改善箇所説明図 ②

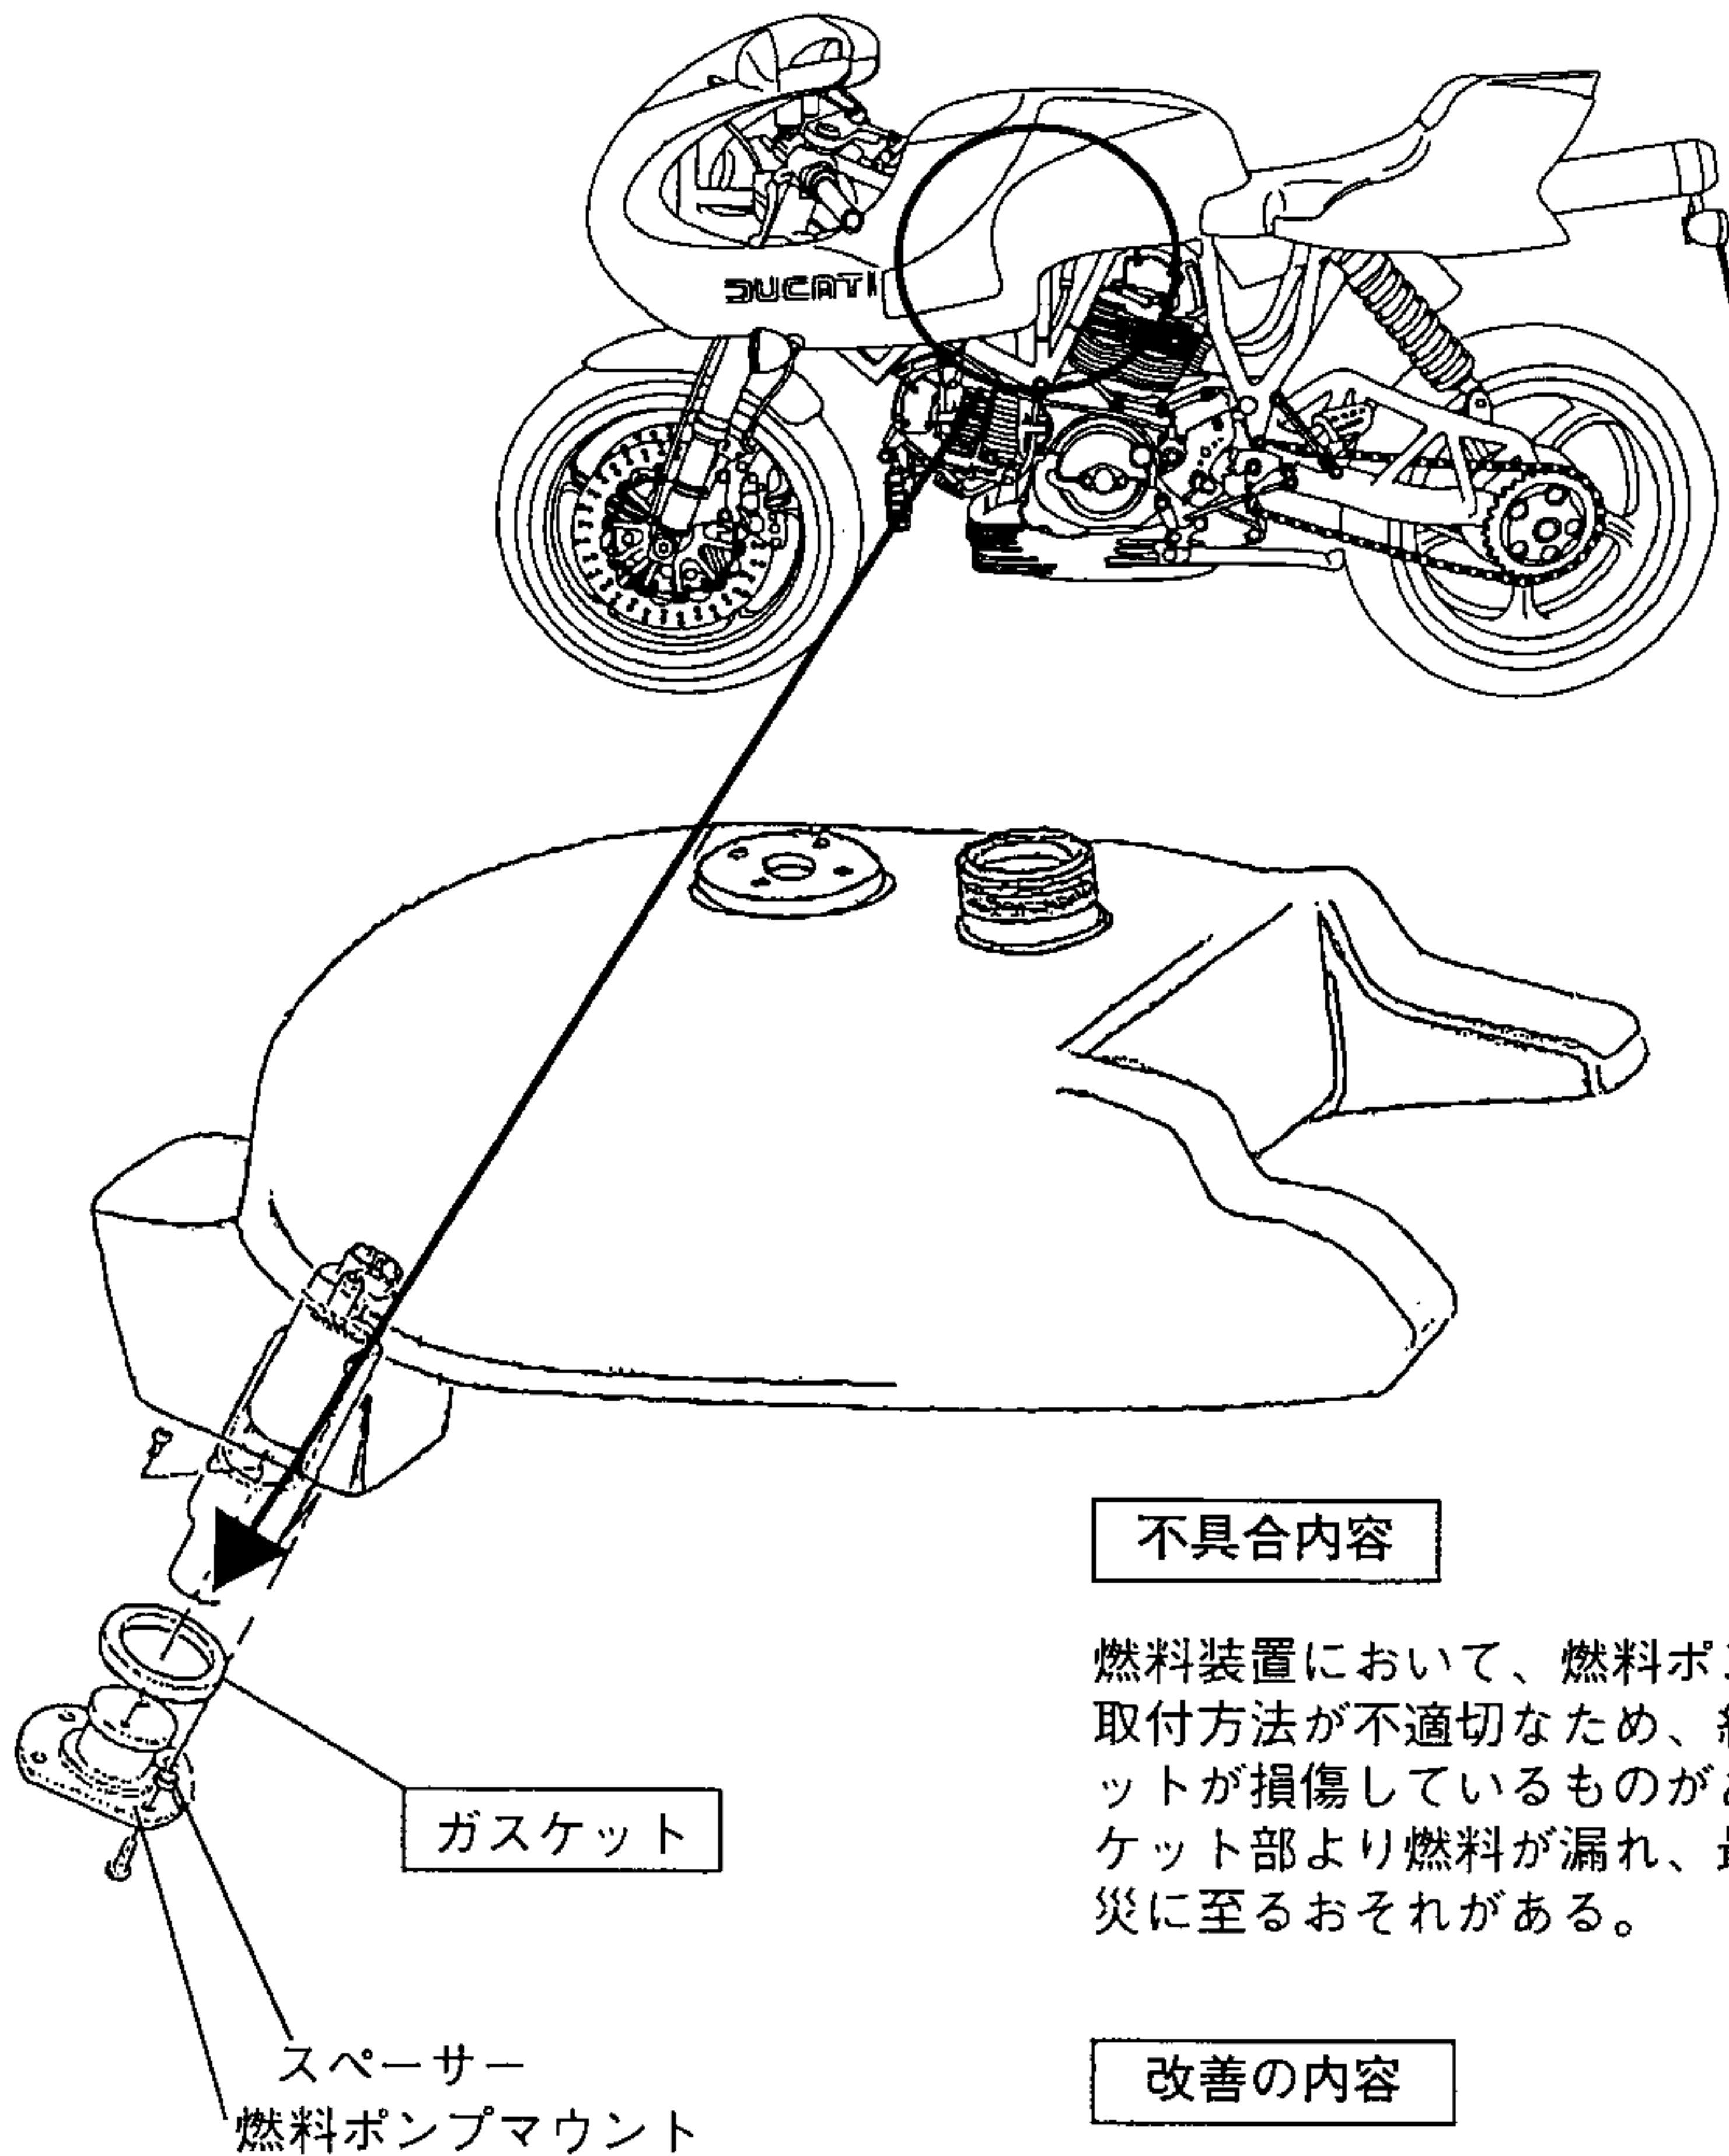
燃料装置において、燃料ポンプマウントの取付方法が不適切なため、組立時にガスケットが損傷しているものがあり、当該ガスケット部より燃料が漏れ、最悪の場合、火災に至るおそれがある。

- ・全車両、当該ガスケットを新品と交換する。
- ・全車両、燃料ポンプマウント取付スクリー部にスペーサーを追加する。
